規格變更通知

BN-W / BNH-W 系列 端子台

茲因 BN-W / BNH-W 系列端子台的部分機種有規格變更，特此通知。

(1) BN50W

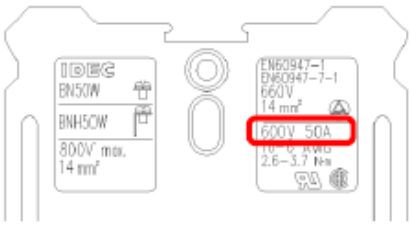
因為生產模具更新，所以變更形狀；另外由於規格更新，因此變更額定標示。

UL／CSA 標準 額定絕緣電壓、通電電流	600V AC/DC, 50A	600V AC/DC, 60A
標示

(2) BNH50W

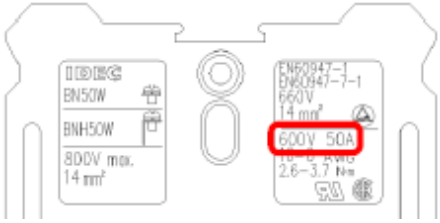
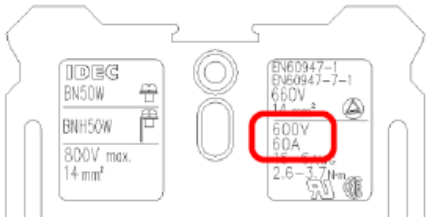
UL／CSA 標準 額定絕緣電壓、通電電流	600V AC/DC, 50A	600V AC/DC, 60A
標示

(3) BN100W

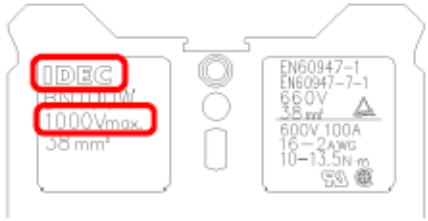
有關額定值的變更，已於 2016 年 10 月發佈通知，請點選以下連結確認通知內容；

UL／CSA 標準 額定絕緣電壓、通電電流	600V AC/DC, 132A	1000V AC/DC, 132A
標示
